工程指示 / 要求簡箋(E.I.)

工程指示編號：EI / 1825 / 20

工程名稱：觀塘裕民坊

工程項目：幕牆 隔音吊趟 (6-20/F)

名稱	毛條槽	制圖	吳禕瑜	2020.04.21	修改		
材料	X85667	復核			日期		
顏色	EC-DG-S332054 (3選)	核准			圖號	DT-MT01

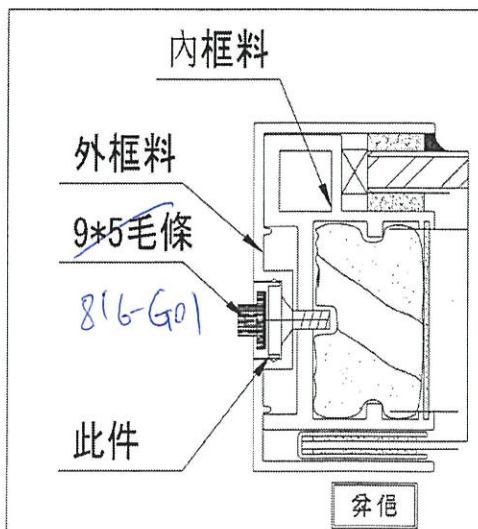
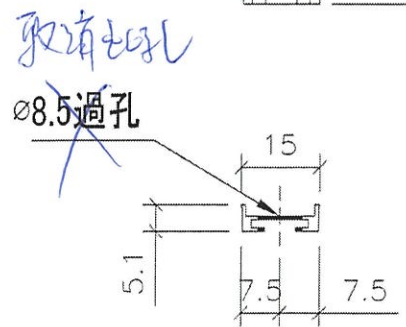
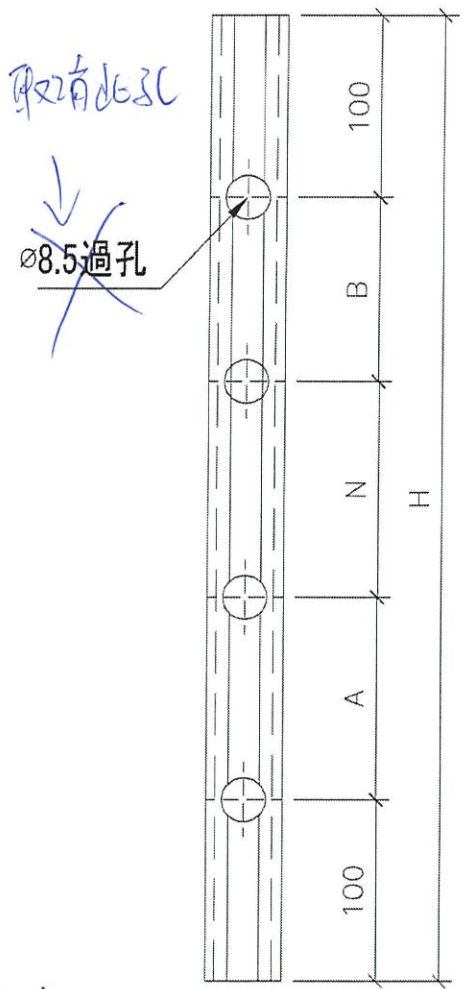
C 版:毛條槽不用開過孔，修完吊趟內外框可直接扣上，修改加工圖

謝謝 ② 9718 毛條改用 816-Gol 膠條，用倉仔佬 (E21833B)
